Van: [redacted] <[redacted]@kmbvastgoed.nl>
Verzonden: dinsdag 13 augustus 2024 11:02
Aan: [redacted] <[redacted]@GemeenteWestland.nl>; [redacted] <[redacted]@GemeenteWestland.nl>; [redacted] <[redacted]@GemeenteWestland.nl>; [redacted] <[redacted]@GemeenteWestland.nl>
CC: [redacted] <[redacted]@waalpartners.nl>; [redacted] <[redacted]@kuiper.nl>; [redacted] | ABC Westland Beheer <[redacted]@abcwestlandbeheer.nl>
Onderwerp: Tekening plan aangepast en tekening Arckelweg

Onderwerp: Tekening met beschikbare ruimte maatvoering Arckelweg

Bereikbaarheidsstudie

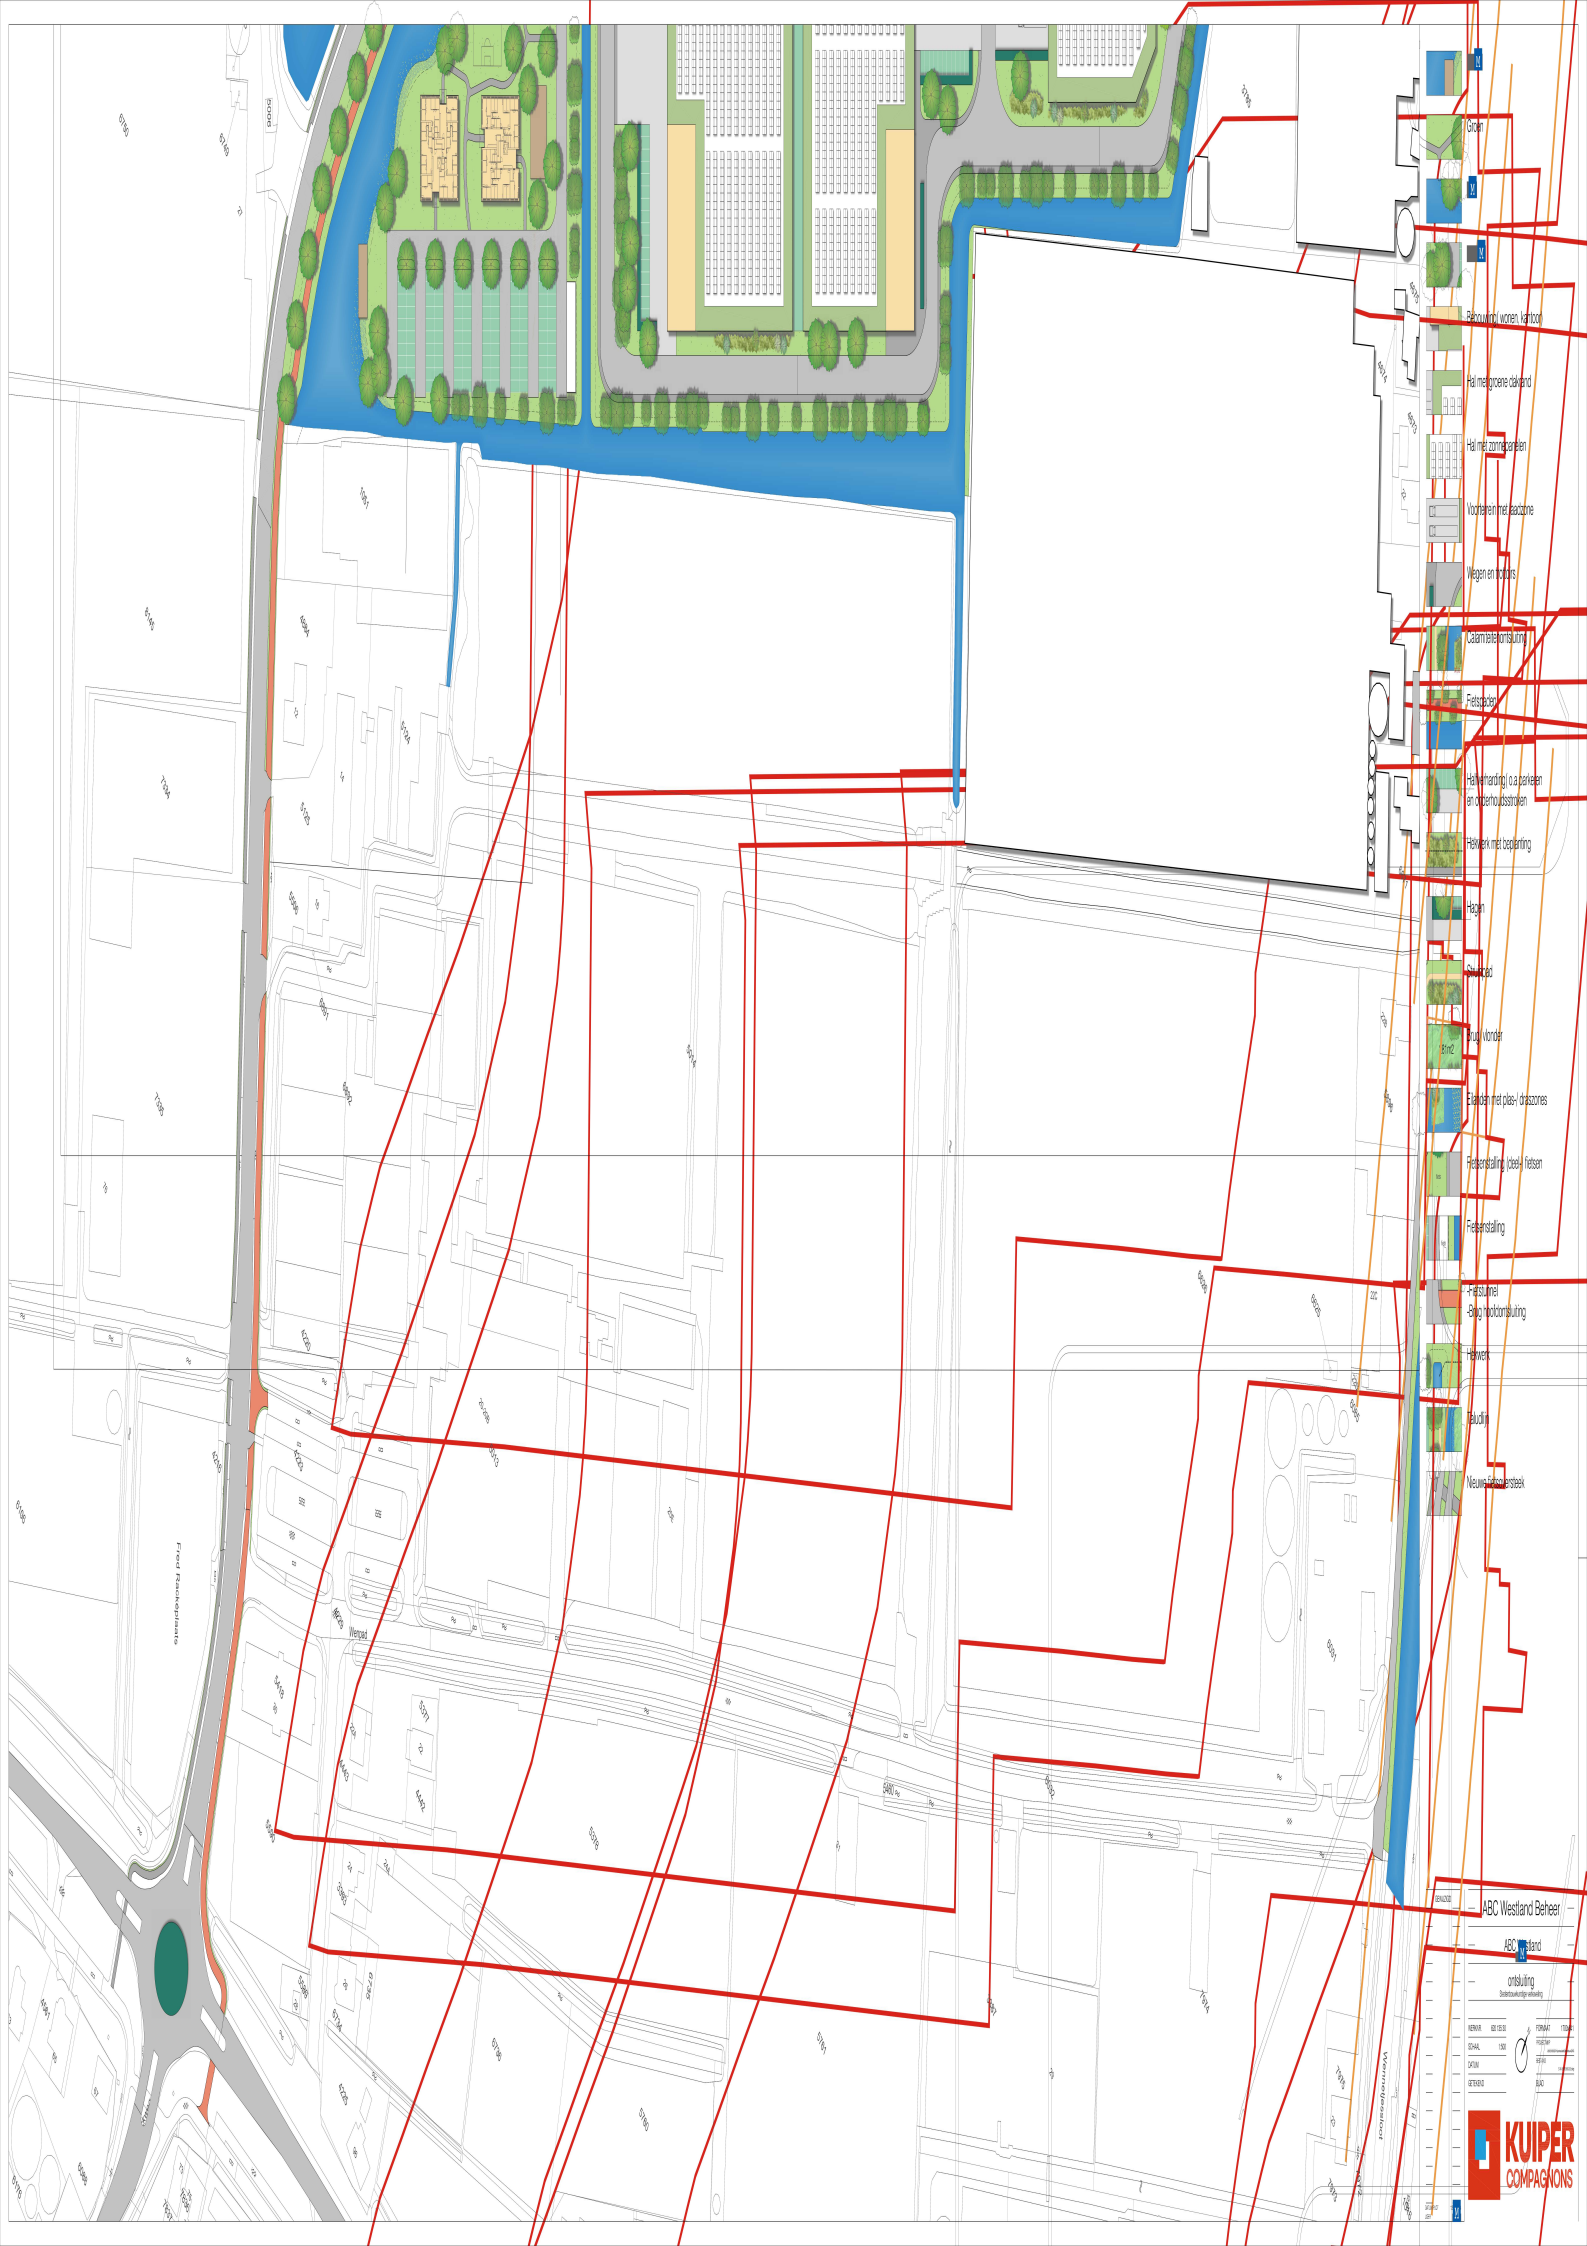
1. Een tekening in opdracht van ABC door Waalpartner te laten maken met benodigde maatvoering conform richtlijn CROW. Dus een tweerichting fietspad 3,5 m breed, een berm van 1 meter breed met vangrail tussen rijbaan en fietspad en een zijberm van minimaal 0,5 meter breed.
2. Een tekening in opdracht van ABC door Waalpartner te laten maken met maatvoering een tweerichting fietspad 3,0 m breed, een berm van 0,75 meter breed met vangrail tussen rijbaan en fietspad en een zijberm van minimaal 0,5 meter breed.

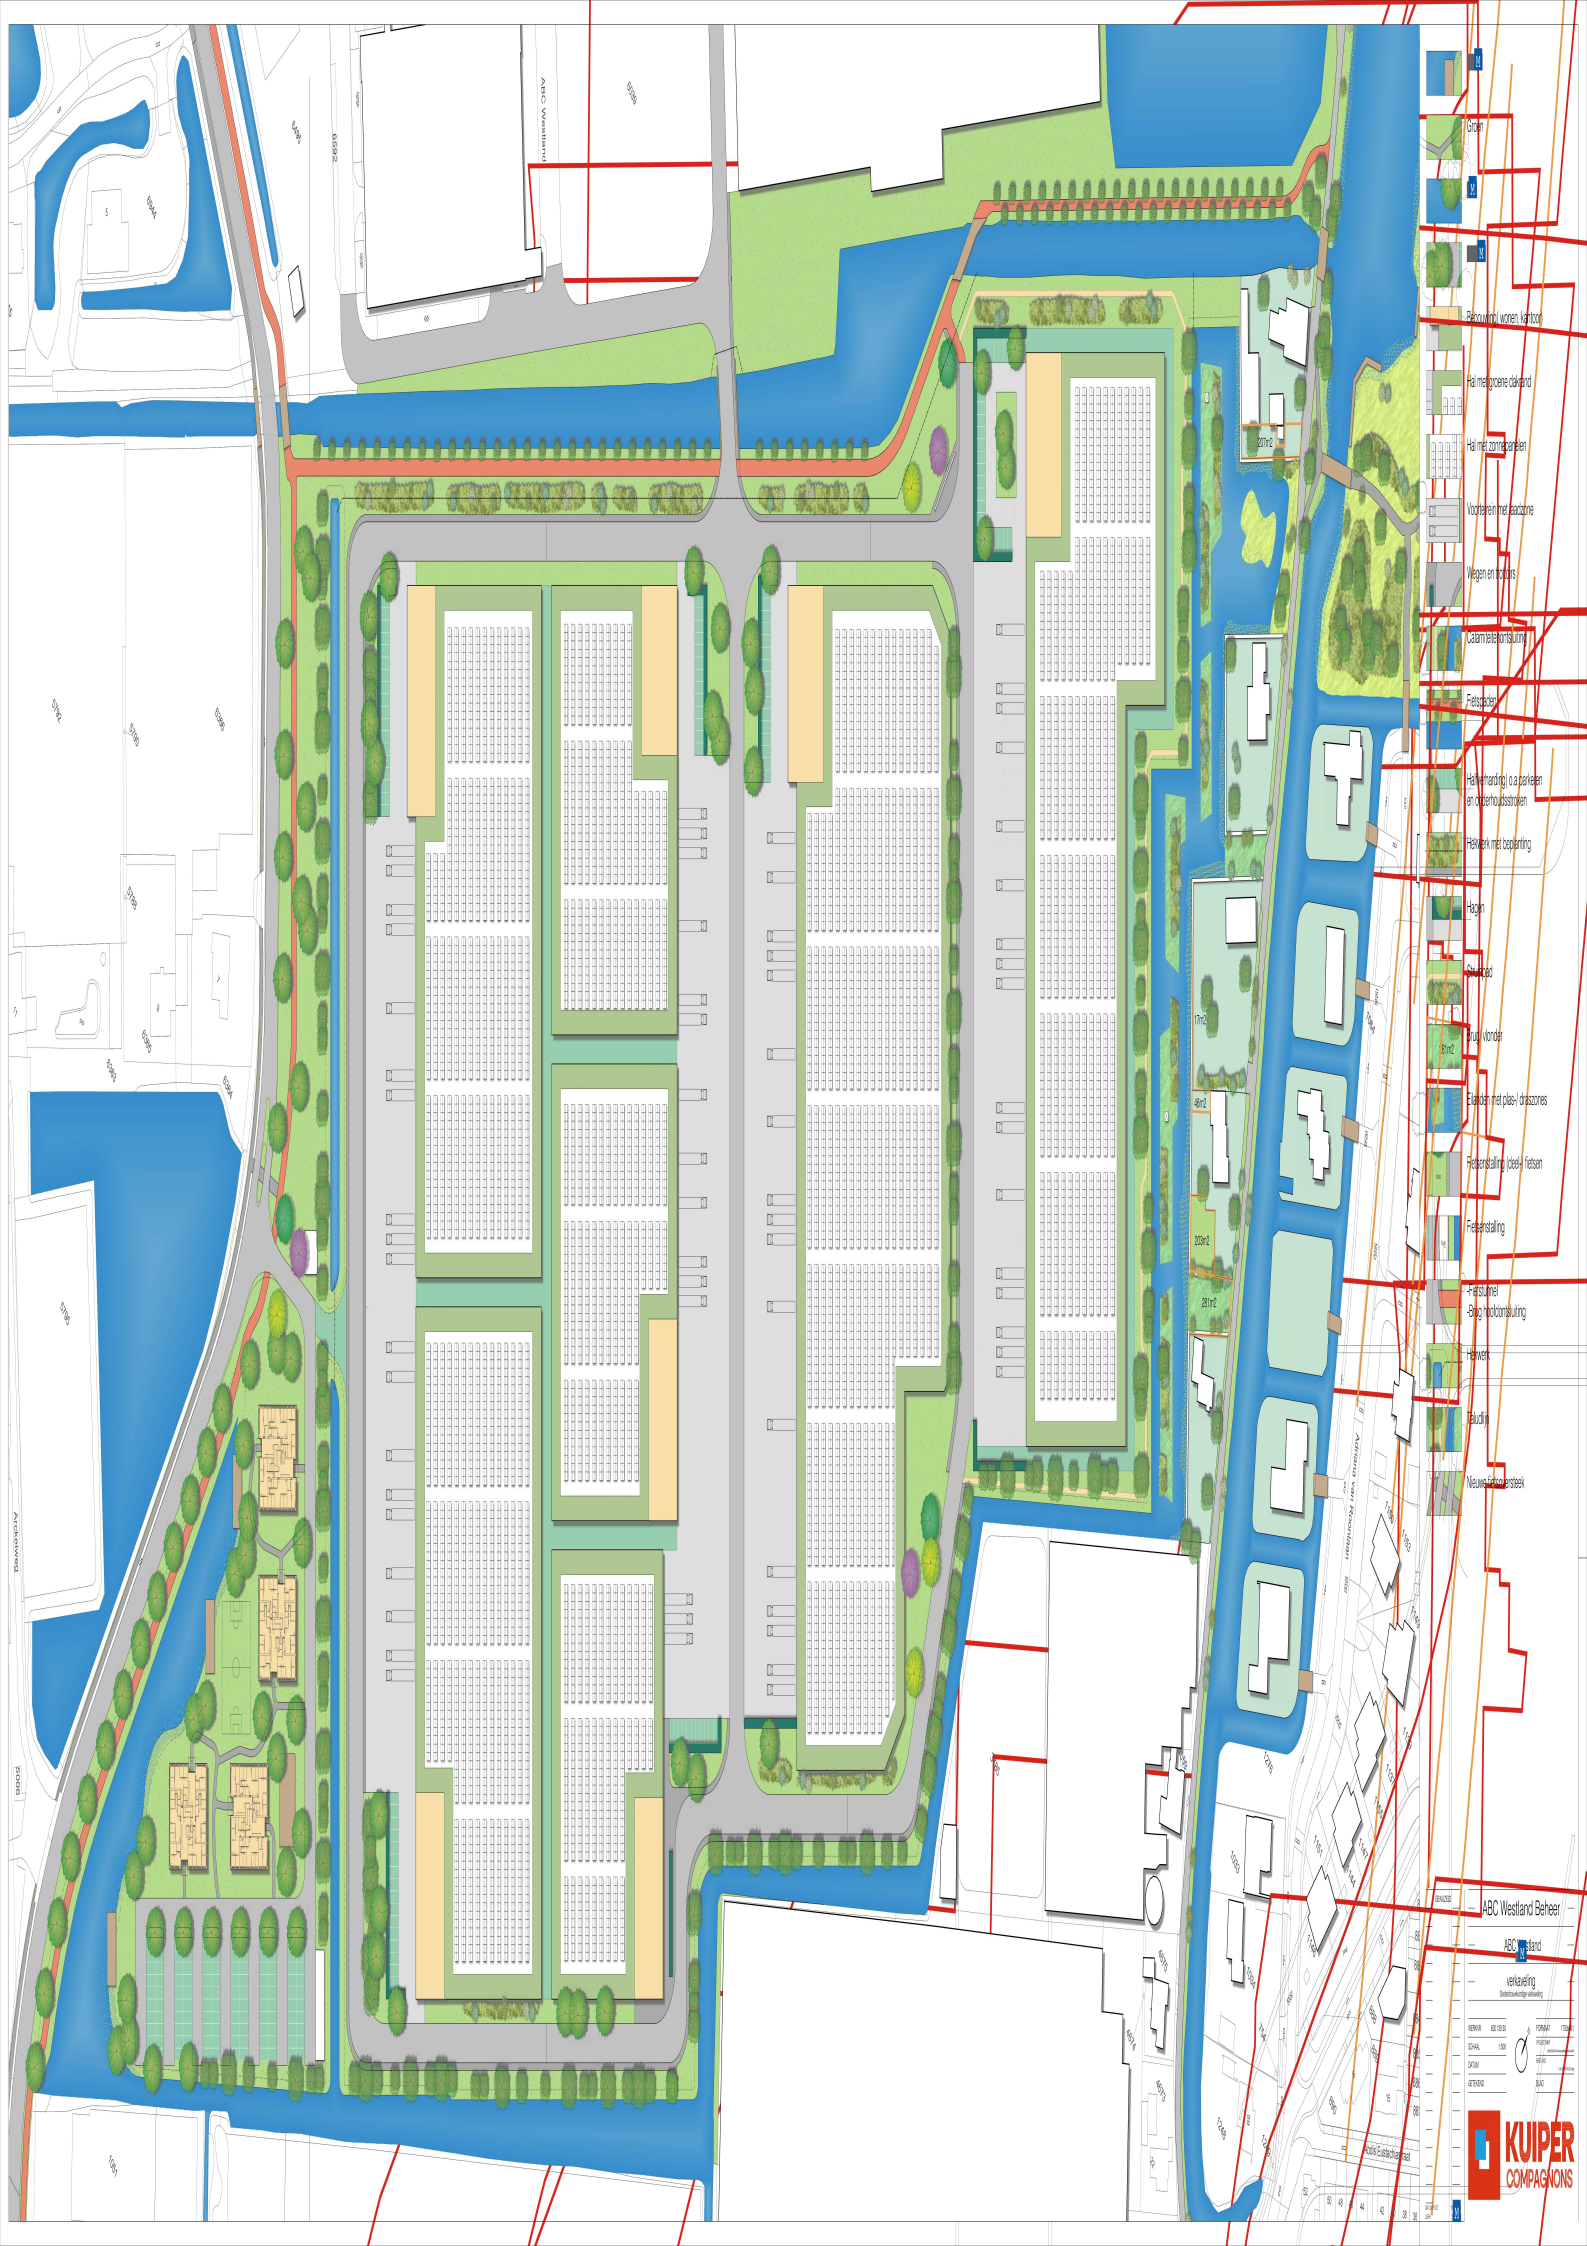
Bijgaand een eerste uitwerking van het gehele plan (fietsenstalling op andere plek dan besproken, ivm looproute na parkeren) en van de Arckelweg tot aan de N464.
De Technische uitwerking komt nog vanuit Waalpartners.
